発電用原子力設備規格 溶接規格(2020年版) JSME S NB1-2020

第5回技術評価に関する検討チーム会合における
日本機械学会への説明依頼事項に対する回答

2024年1月16日

(一社)日本機械学会 発電用設備規格委員会
原子力専門委員会 溶接分科会

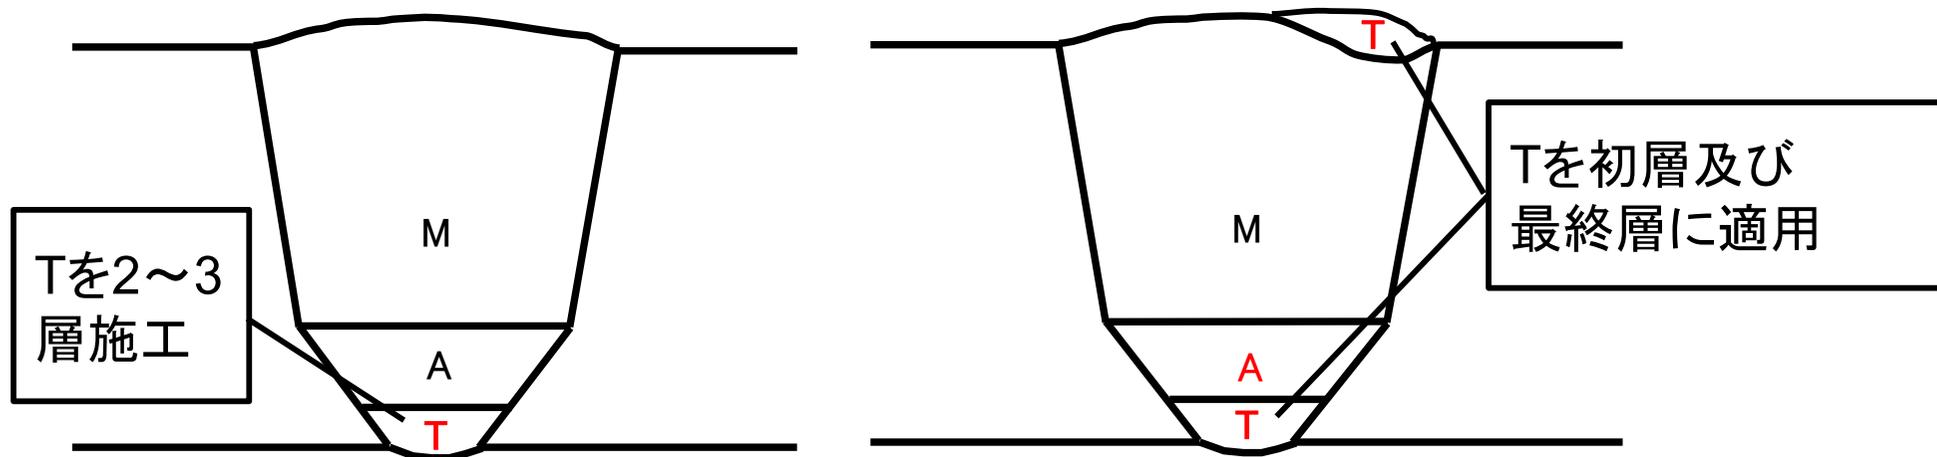
(b)「WP-310 溶接方法」に、「2つ以上の溶接方法の組合せとなる溶接において、既に確認されている溶接施工法を組み合わせる溶接を行う場合は、組合せの溶接施工法確認試験を省略してもよい」と規定されました。次の1)及び2)の場合、どのように適用するのか説明して下さい。

1)「組み合わせ施工法の場合、初層限定の溶接方法を除き、順番を問わない」との説明がありましたが、例えばT(ティグ溶接)の施工法における初層限定の施工法と組み合わせ施工法とはどのように識別をするのか。

- 「組合せ施工法の場合、初層限定の溶接方法を除き、順番を問わない」とは、たとえばT+A+Mの場合、次のようにT、A及びMの組合せを満足しておれば、それらの施工順を問わないという意味である。(溶接規格では溶接方法の施工順は規定していない。)

上図の例では、1層目から2~3層目まで施工したティグ溶接を多層溶接と見なしてTとなるが、これを初層溶接 T_F と見なした場合、2012年版溶接規格では左図は $T_F + A + M$ 、右図は $T_F + A + M + T_B$ となる。2020年版では、組合せ施工法はT+A+Mに統一される。

- 2020年版では、組合せ施工法における初層限定の溶接方法 T_F 、 T_{FB} は、いずれも T と表示するが、計画書(溶接部詳細一覧表)において施工順、層数などを明記して区別する。
- 溶接施工法から溶接士技能に係る区分はなくなるが、その他の確認項目に変更はなく、 T_B (裏面ガス保護なし)を T_F (裏面ガス保護あり)として用いることはできない。
- 単独の施工法を組み合わせる場合は、施工順を明記し、初層溶接に必要な溶接士技能を明確にする。(保有する溶接士が全て裏波形成の技能を有している場合は不要である。)
- 組合せ施工法と単独の施工法の組合せの区別は、施工法番号が単一か複数かによって判別可能である。

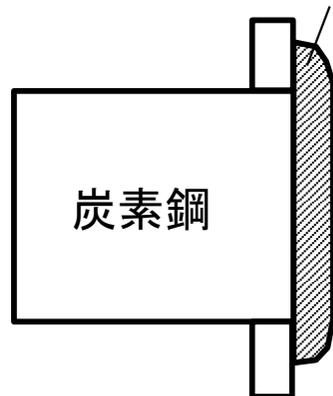
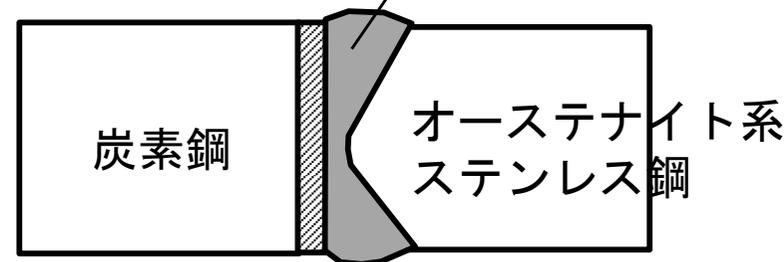
(b) フラックス入りワイヤを使用した溶接に関し、ソリッドとフラックス入りは『異なる溶接施工法になる』ため、『併用の区分』とする場合、組合せ施工法の扱いになると思われませんが、施工法確認試験で使用しない心線の区分まで認めることになるのか説明して下さい。

- なお、過去に取得済みの溶接施工法において、「ソリッド」と「フラックス入り」を1つの溶接施工法認証試験で使用した実績があることを確認した。
- 実績についての具体例を以下に示す。
 - 異種材溶接で、片側の開先面へ肉盛溶接(ソリッドワイヤ)を施工した上で、継手溶接(フラックス入りワイヤ)を施工した。

溶接方法SMで心線はソリッドワイヤを使用

溶接方法M+TBでMの心線はフラックス入りワイヤを使用

溶接後熱処理後、開先加工し、継手溶接

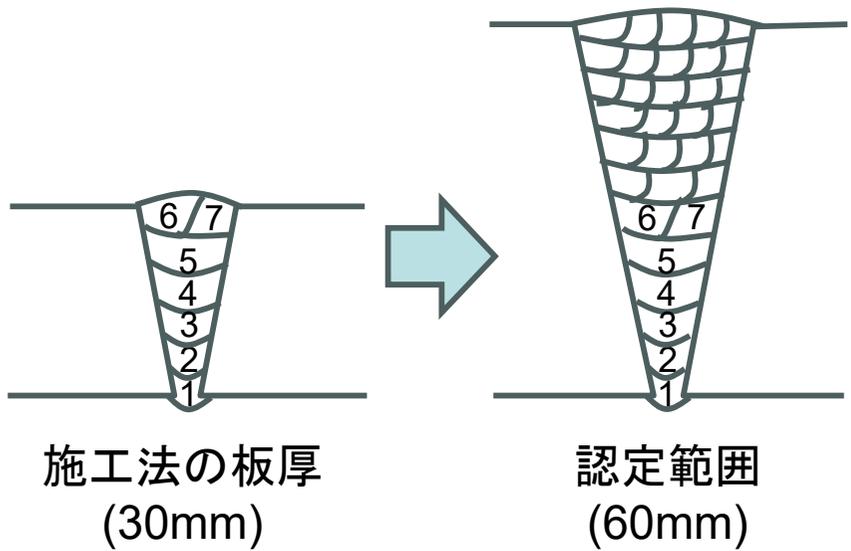
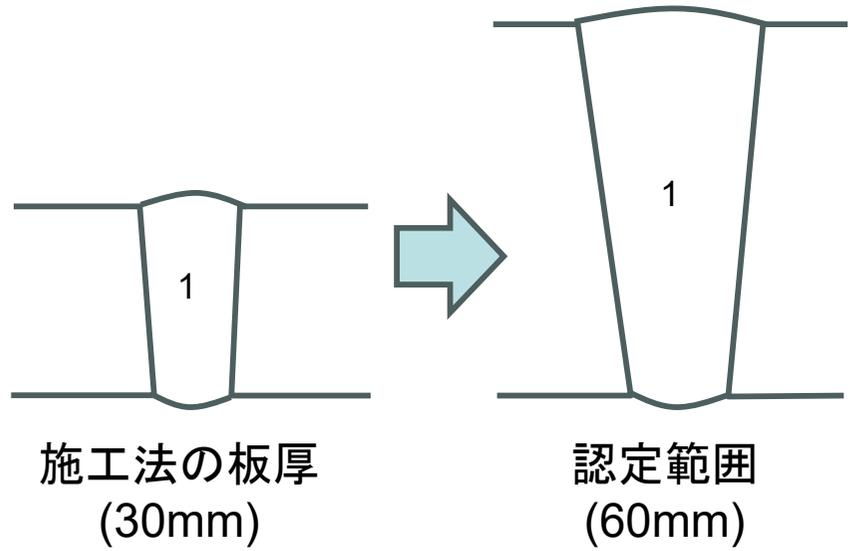
4) エレクトロスラグ溶接又はエレクトロガス溶接の場合は、母材の厚さの上限0.9倍から上限までの値については、「表WP-322-1母材の厚さの区分」で「いずれかのパスの厚さが13mmを超える場合は、(認定される母材の厚さ T は、 $1.1t$ (t : 試験材の厚さ) とする。」とされています。『13mmを超える場合』の根拠を説明して下さい。

- エレクトロスラグ溶接およびエレクトロガス溶接は他の溶接プロセスと異なり、**1パス**で溶接施工するのが前提の溶接プロセスであり、なおかつ一般的に**板厚の厚い**溶接に適用する。

通常13mmを超える板厚に適用されるが、
**1パス溶接であり、母材板厚の上限値は
1.1倍が適用されることになる。**

多パス溶接施工の場合、30mm⇒60mmでも1パスあたりの溶接の入熱量は大きく変化しないため、靱性への影響は少ない。

1パス溶接施工の場合、30mm⇒60mmになると1パスあたりの溶接の入熱量は大きく増加するため、溶接金属組織が粗大化し、靱性は大きく低下する。そのため、認定される母材の厚さを2tとした場合、上記の理由から靱性の保証ができない。

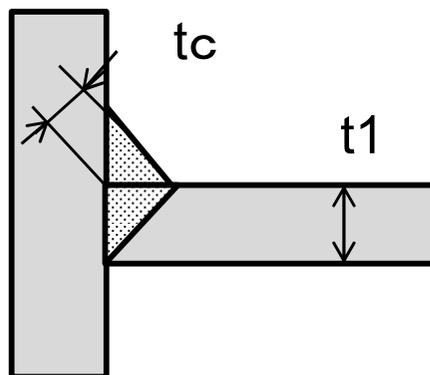
(a)「表WQ-330-6 試験材及び溶接姿勢の区分と作業範囲」の溶接士の作業範囲が、開先溶接とすみ肉溶接に分けて記載されました。板を用いて試験を行った溶接士について、開先溶接の欄には「板」と記載されていますが、すみ肉溶接には「板」の記載はありません。これに関し、以下について説明して下さい。

1) すみ肉溶接の場合は、板状のもの以外の溶接も可能か。

- 板と制限を設けていないので、板状のもの以外も可能である。
- 「表 WQ-330-7 各溶接姿勢の傾斜角及び回転角の範囲」に示す範囲であれば、容器に取付く管台、配管に取付く当て板などのすみ肉溶接の施工が可能である。

解説図 表 N-X090-2-1 局部熱処理における加熱範囲

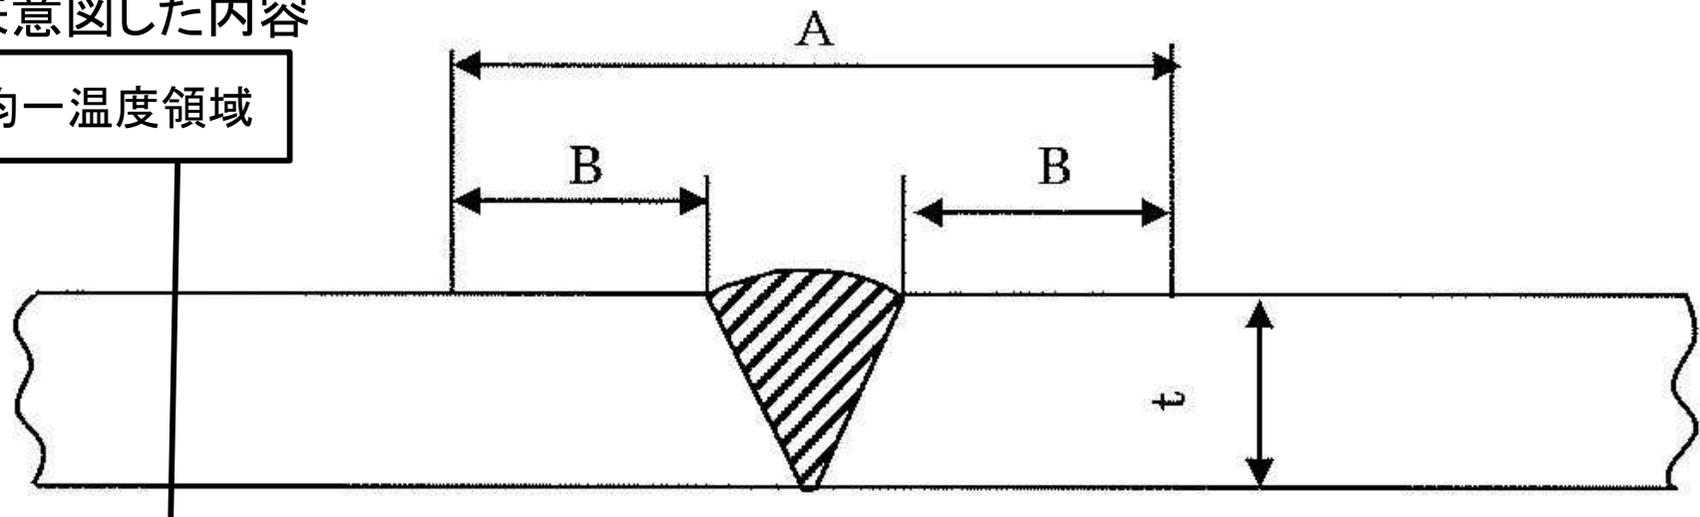
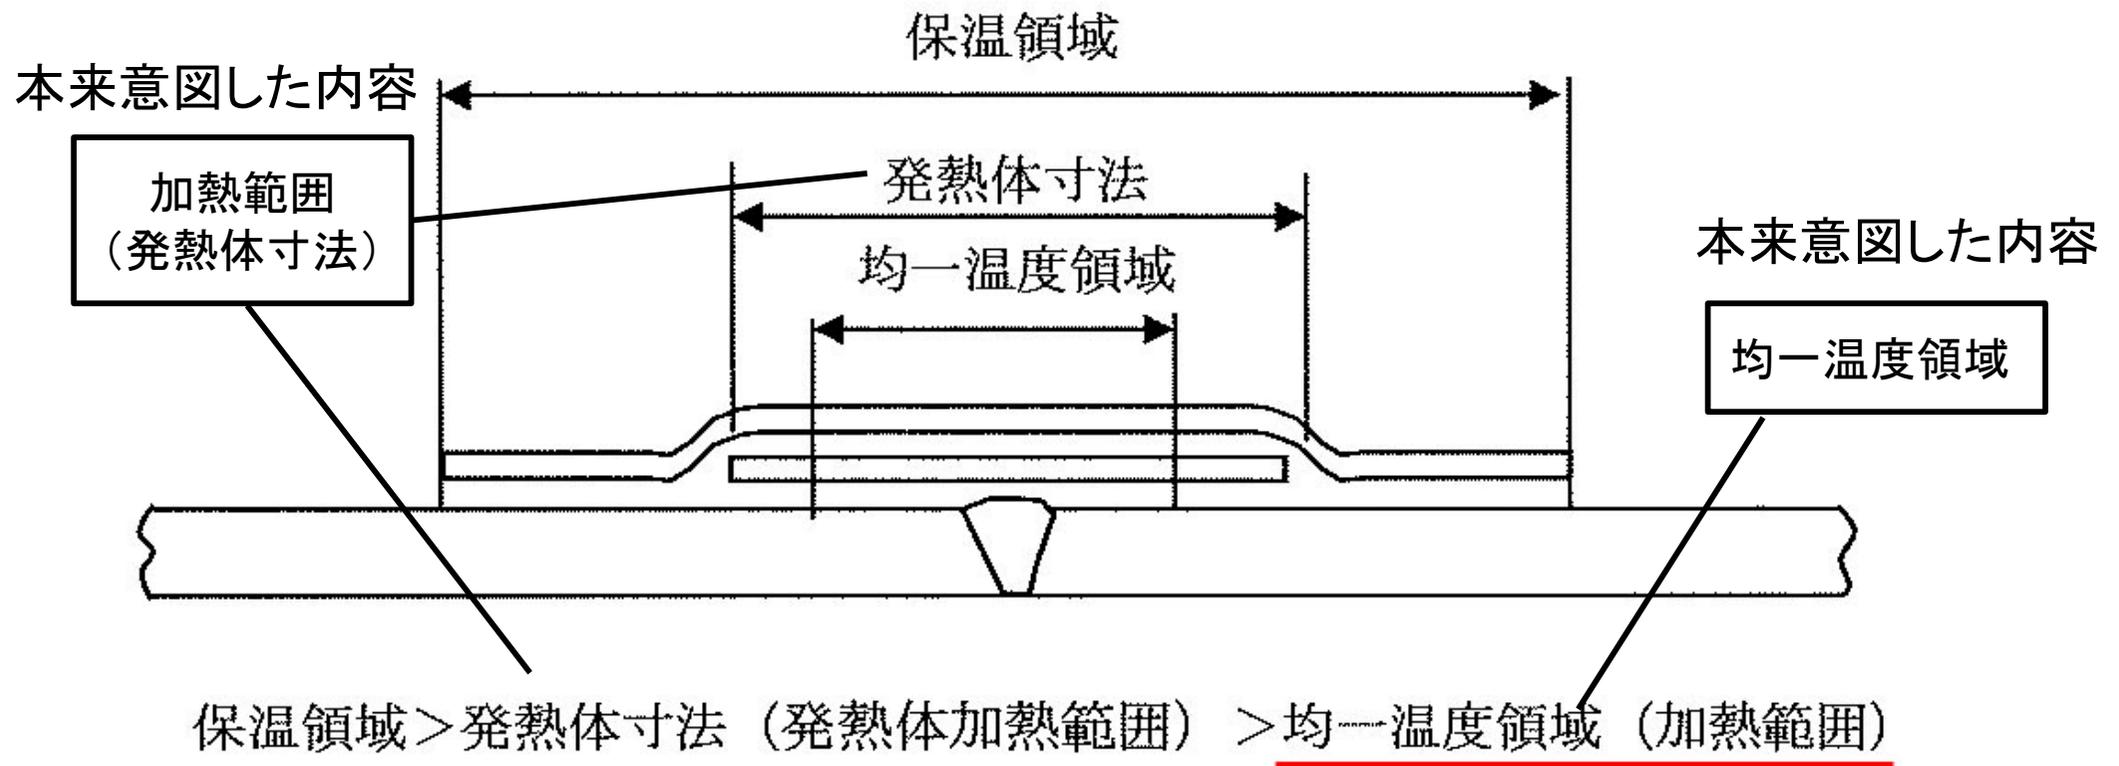
(b) 局部加熱により溶接後熱処理を行う場合の範囲について、2012年版の方法で溶接残留応力が低減されている技術的根拠を示して下さい。

○2012年版(2013年追補を含む。)の技術評価においては、局部溶接後熱処理の加熱範囲の変更に伴う残留応力低減について、技術的根拠の説明を求めたところ、文献[3]が提示されました。しかし、同文献からは、2007年版に規定されている加熱幅と、2012年版に規定されている加熱幅とでは残留応力に有意な違いがあり、この違いによる影響がないことを評価できませんでした。

- 2012年版以降、ASMEを参考にした「Soak Band: 均一温度領域」を規定しており、それ以前の年版の「Heated Band: 加熱幅(溶接規格は「加熱範囲」)と意味が異なる。
- 2012年版の解説は、当時の混乱を反映し、「均一温度領域」と「加熱範囲」を混同した不適切な表現になっていた。(詳細については、次ページ参照)。
- この表現により、「**加熱幅＝均一温度領域**」という誤解を生み、誤解されたまま技術評価書が作成されてしまった。
(参考)「加熱幅」は、2007年版の解説図表-5.2において、「加熱範囲」の同義語として使用されていた。

局部熱処理では、規定の保持温度に保持すべき加熱範囲(解説図 表 N-X090-2-2 の均一温度領域)を確保し、被加熱部と加熱されない部分との温度こう配を緩やかにして材料に有害な影響を与えないように保温する必要がある。この場合において、可能であれば、容器または大口径配管の本体に管台、座または栓等を取り付ける溶接部は、熱処理による応力を均衡にするため、加熱側のみではなく、反対側も保温することが望ましい。

局部熱処理の場合の加熱範囲を溶接金属の最大幅の両側にそれぞれ母材の厚さまたは50mm のいずれか小さい値以上とする規定は、ASME Code Sec. III NB-4624.3 Local Heating の規定を参考にした。
